B-Plan 10-118, Hellersdorfer Straße 149, 12619 Berlin, frühzeitige Beteiligung

hier: Stellungnahme der BLN, des BUND (LV Berlin), des NABU (LV Berlin), der Baumschutzgemeinschaft Berlin, der GRÜNEN LIGA Berlin, der Schutzgemeinschaft Deutscher Wald (LV Berlin), des Naturschutzzentrums Ökowerk Berlin, der NaturFreunde (LV Berlin) und der übrigen BLN-Mitgliedsverbände

(Quelle: GeoPortal Light, 10.03.2025)

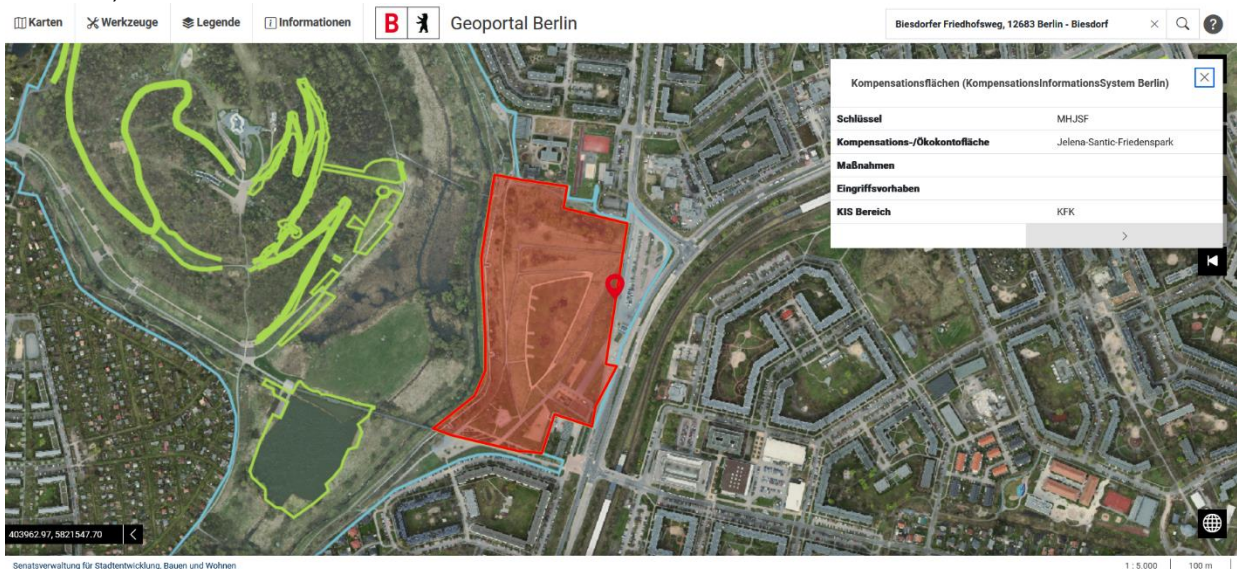
Entgegen den Ausführungen in der Unterlage „Städtebauliche Situation zum B-Plan 10-118“ ist die **Gesamtfläche des Jelena-Santic-Friedensparks als Ausgleichsfläche festgesetzt** und nicht, wie behauptet, lediglich „ein Birkenhain, der an der Ostseite des Hügels gepflanzt wurde“ (s. GeoPortal Light, KIS-Karte).
